2014年12月10日

タッチパネル・システムズ株式会社
 〒222-0033
 神奈川県横浜市港北区新横浜 1-19-20
 SUN HAMADA BLDG.2F
 電話:045-478-2161 Fax:045-478-2180
 営業部

ET1537L 製品仕様変更 (フック位置変更)のご案内

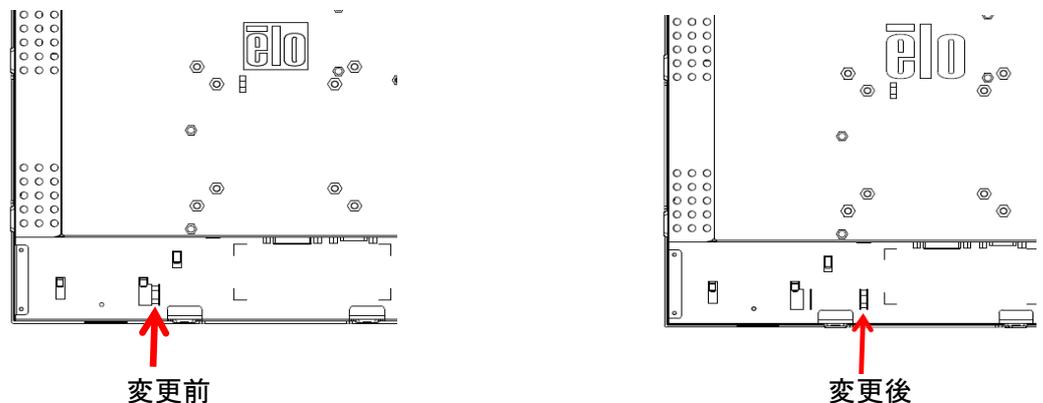
掲題の件、DC プラグの抜け防止フックを DC プラグの位置に近づけるため、フック位置を変更することになりました。下記の通り、ご連絡いたしますので、御理解の程宜しく御願ひ申し上げます。

DC プラグ抜け防止フック位置の変更(右に 36.6mm 移動)
